AVISO DE SEGURANÇA EM CAMPO URGENTE

Microscópios cirúrgicos: ARveo 8, ARveo, M530 OHX, PROvido
Identificador FSCA: CAPA-HER-MD-22-007
Substituição do luxímetro dentro do corpo óptico M530

Heerbrugg, 25 de agosto de 2022
Leica Microsystems (Schweiz) AG

Figura 1: Corpo óptico Leica M530 usado no ARveo 8, ARveo, M530 OHX e PROvido

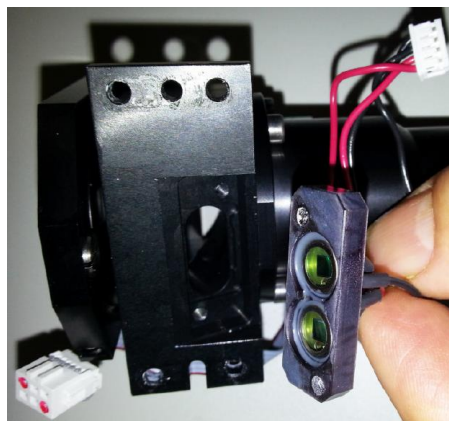
Durante o teste interno, a Leica Microsystems observou uma mudança de componente nos fotodiodos dentro do corpo óptico M530 (consulte a figura 1 e a figura 2). Os fotodiodos são usados como luxímetros para otimizar o limite "BrightCare Plus" (consulte a figura 3) que é calculado com base nos dados de intensidade da luz em tempo real para compensar a diminuição da intensidade da luz à medida que as lâmpadas envelhecem.

A mudança de componente do fotodiodo resultará em um ajuste impreciso dos limites de iluminação pelo software do microscópio cirúrgico quando é usado o "BrightCare Plus" com luxímetro.

Conseqüentemente, o "BrightCare Plus" com luxímetro não funcionará de acordo com as especificações definidas.

Como medida de precaução, a Leica Microsystems optou por iniciar uma ação corretiva de segurança de campo para substituir o fotodiodo não-conforme em todos os microscópios operatórios cirúrgicos ARveo 8, ARveo, M530 OHX e PROvido fabricados entre 1 de julho de 2021 e 8 de junho de 2022. A substituição da peça ajudará a garantir que o "BrightCare Plus" com luxímetro funcionará de acordo com a especificação.

Figura 3: Descrição da funcionalidade BrightCare Plus

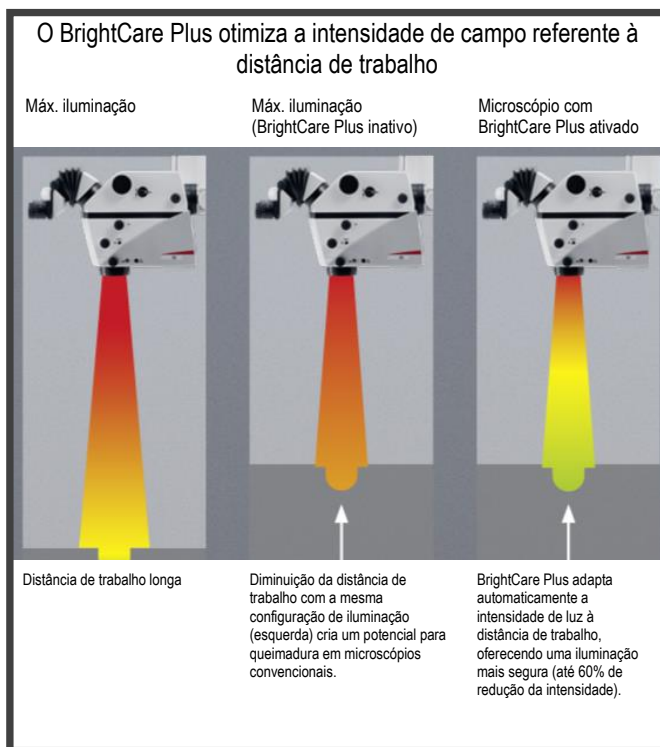
BrightCare Plus é uma função controlada por software que limita automaticamente o brilho máximo, dependendo da distância de trabalho.
